高浜発電所 発電用原子炉設置変更許可申請
(1号及び2号原子炉施設の変更)
【使用済燃料ピットの未臨界性評価の変更】

審査会合における指摘事項の回答

2021年10月28日

関西電力株式会社

表 SFPへの注水・放水手順を整備している社内標準

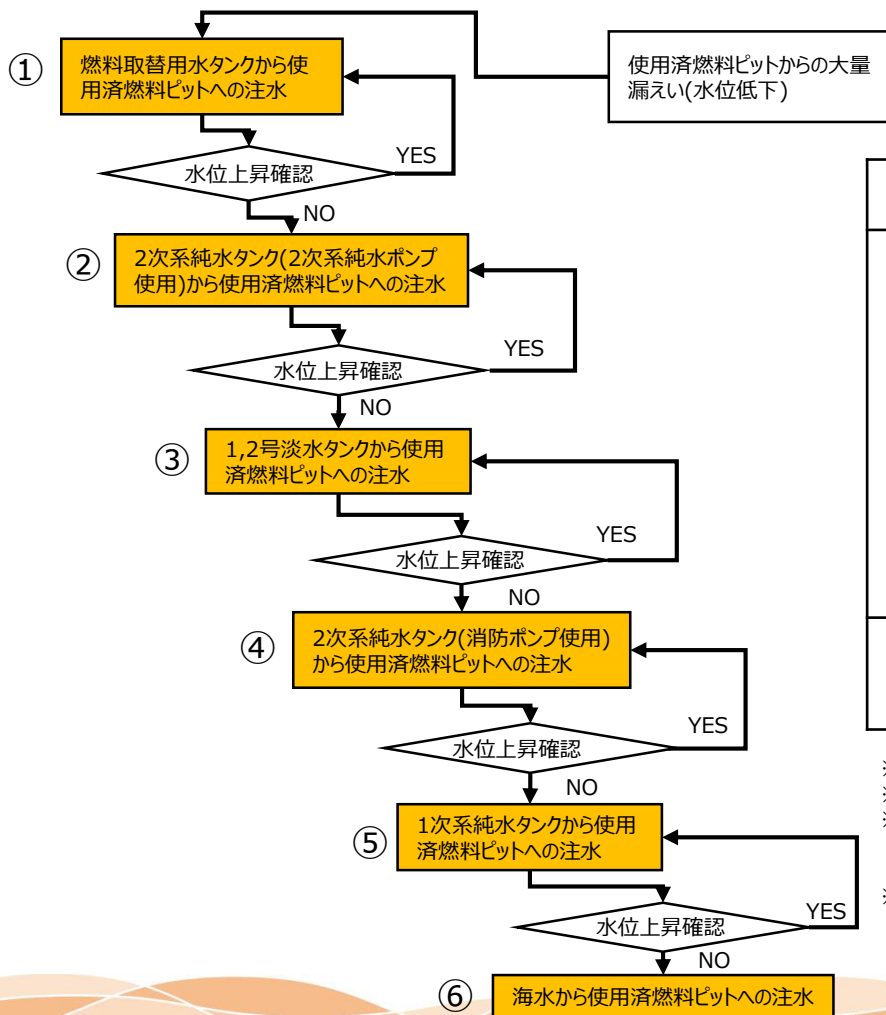
【コメントNo.1】 流量設定の根拠となる手順の種別（通常操作またはSA手順）について明記すること。

【コメントNo.2】 基本ケース条件の流量はSA手順に基づき設定し、不確かさについては同じ手順内で想定されるものに限定すること。

- SFPへの注水・放水に係る手順の種別（通常時向け or 事故時対応向け）を下表に示す。
- 今回の未臨界性評価においては、SFPへの注水・放水に係る手順のうち**重大事故等対応のため整備している手順のみ**をもとに流量を設定する。

※3 手順②-2については、事故時向けに整備している手順書ではないこと、また通常運転時のSFP水の自然蒸散分を定期的に補給する際は手順②-1にて実施しており、手順②-2にて実施した実績が無いことから、今回未臨界性評価条件の流量条件としては考慮しない。

※4 大規模損壊時にSFPへ放水する手順として、これ以外に化学消防自動車を用いたスプレー手順を別途整備しているが、当該手順は送水車が起動できない場合に実施する手順であり、また当該手順を実施した場合における流量は「送水車によるスプレー」手順を考慮した流量と同じであるため包絡されることとなる。

図 SFPへの注水に係る手順の実施フロー

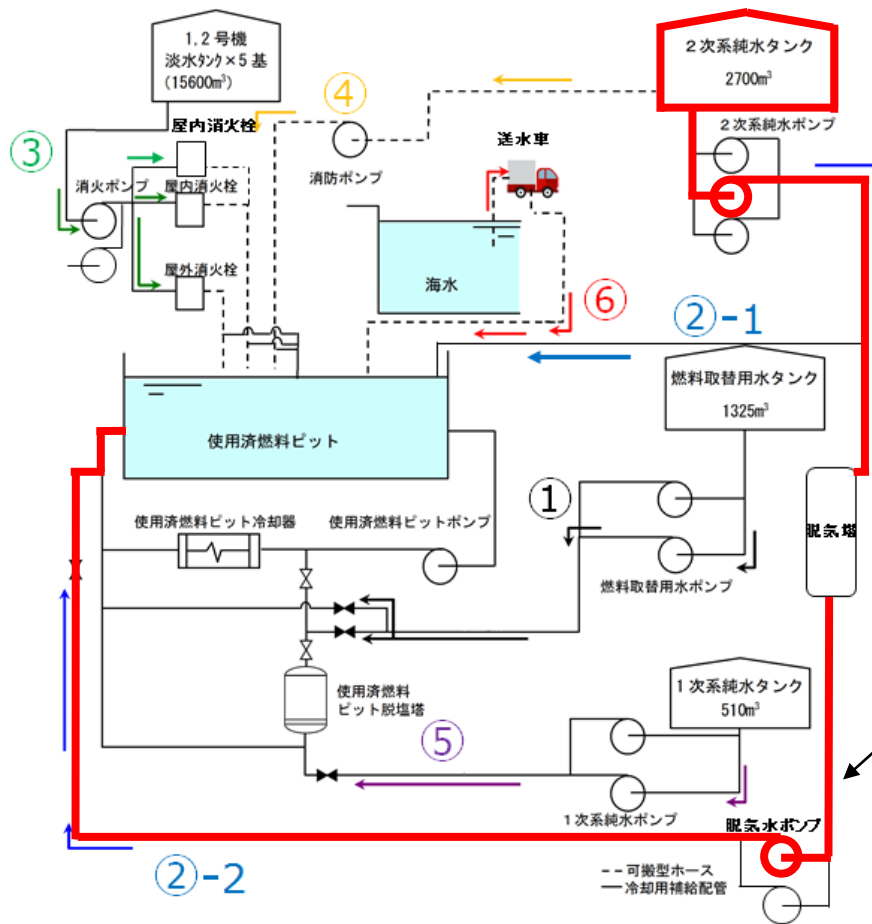
【コメントNo.1】 流量設定の根拠となる手順の種別（通常操作またはSA手順）について明記すること。

【コメントNo.2】 基本ケース条件の流量はSA手順に基づき設定し、不確かさについては同じ手順内で想定されるものに限定すること。

手順②-2は考慮しない。

- 事故時対応手順ではない。
- 通常操作手順としても使用した実績が無い。

図 整備している手順に基づく系統構成（燃料取替用水タンクからの注水手順）

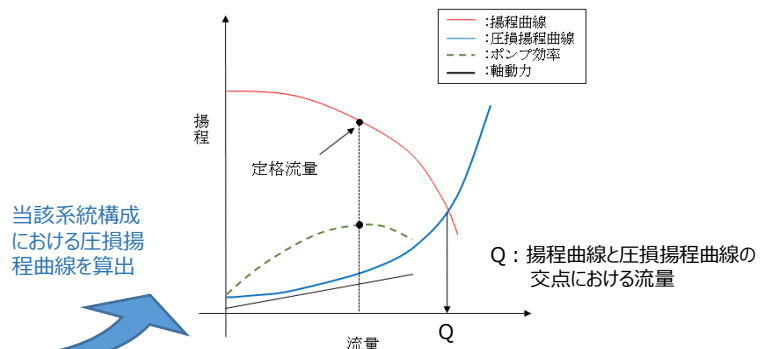
【コメントNo.1】 流量設定の根拠となる手順の種別（通常操作またはSA手順）について明記すること。

【コメントNo.2】 基本ケース条件の流量はSA手順に基づき設定し、不確かさについては同じ手順内で想定されるものに限定すること。

- 各手順の具体的な流量については、手順に示される設備・系統構成を前提とし、基本的にはポンプの揚程曲線と当該設備構成を踏まえた水頭差や配管圧損等により評価した圧損揚程曲線との交点における流量、もしくは設備の仕様制限から求まる流量を設定する。（送水実績がある手順は実測値を使用する。）

※1 他の注水手順についても、手順通りのラインナップを実施することにより系統構成が一意に決まるようになっている。

図 整備している手順に基づく系統構成（放水砲による放水手順）

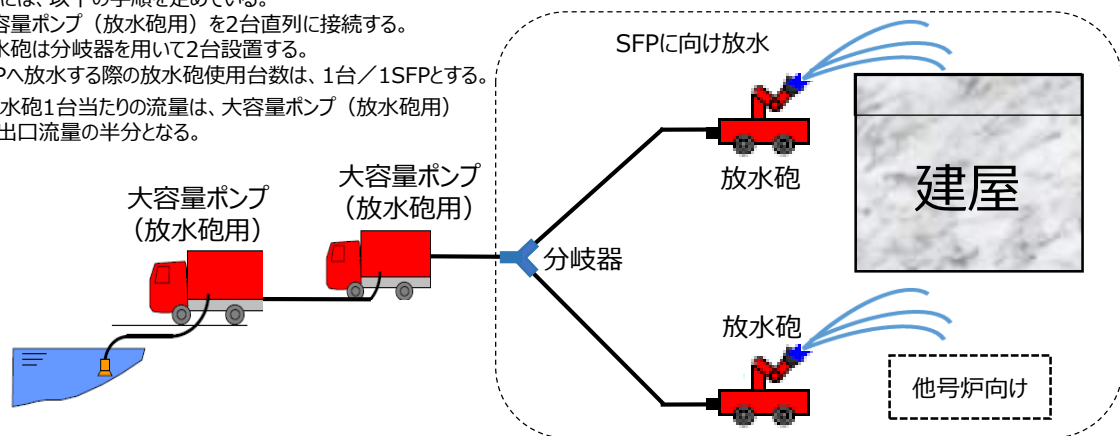
【放水砲によるSFPへの放水時の例】

○54条2項対応（燃料の著しい損傷の進行緩和を緩和し、放射性物質の放出を低減する）のため、SFPへ放水する場合には、以下の手順を定めている。

- 大容量ポンプ（放水砲用）を2台直列に接続する。
- 放水砲は分岐器を用いて2台設置する。
- SFPへ放水する際の放水砲使用台数は、1台/1SFPとする。

⇒放水砲1台当たりの流量は、大容量ポンプ（放水砲用）の出口流量の半分となる。
